SWEDISH
ENVIRONMENTAL
PROTECTION
AGENCY

YTTRANDE
2025-10-29

Ärendenummer
NV-25-030499

Yttrande i mål nr M 1090-25 angående fortsatt och utökad produktion vid pappersbruket i Munksund, Piteå kommun

Figur 1: Årsmedelhalter och månadsmedelhalter i utgående gaser från fastbränslepannan i Munksund, Källa Miljörapport Munksund 2024

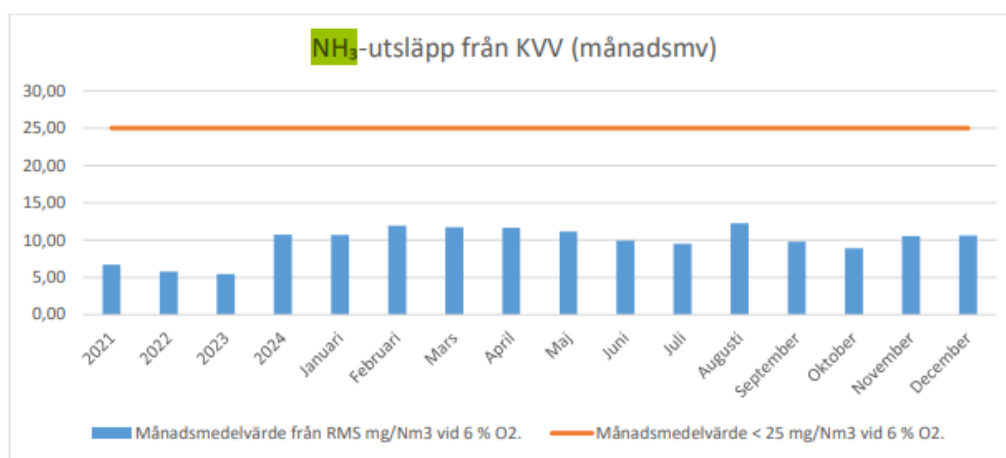
Naturvårdsverket har i yttrandet den 29 augusti 2025 inte framfört några synpunkter gällande bolagets förslag till villkor för utsläpp av ammoniak från fastbränslepannan. Bolaget har föreslagit ett begränsningsvärde om 25 mg/Nm³ vid 6 % O₂ vilket är samma nivå som nuvarande villkor. Bolaget har inte i underlaget angivit att man förväntar sig att halten i utgående rökgas från fastbränslepannan kommer att förändras vid utökad produktionsnivå.

I den tekniska beskrivningen framgår årsmedelhalten av utsläppet av ammoniak 2020 till 2024. Dock saknas information i provningsunderlaget hur månadsmedelhalten varierar vilken krävs för att kunna ta ställning till bolagets villkorsförslag avseende ammoniakutsläppet. Naturvårdsverket har därför tagit del av bolagets miljörapport från 2024 där följande graf finns presenterad. Denna visar årsmedelhalterna av ammoniak mellan 2021 och 2024 samt månadsmedelhalterna under 2024.

Villkor med begränsningsvärden ska vara ändamålsenliga och bör sättas på en nivå som säkerställer att anläggningen kontinuerligt drivs på bästa sätt. Naturvårdsverket menar att bolagets villkorsförslag ger en omotiverat hög marginal till de faktiskt uppmätta månadsmedelhalterna. Rimligen bör bolaget kunna innehålla ett villkor om 15 mg/Nm³ vid 6% O₂ med bibehållen reningsgrad av kvävoxider i fastbränslepannan.
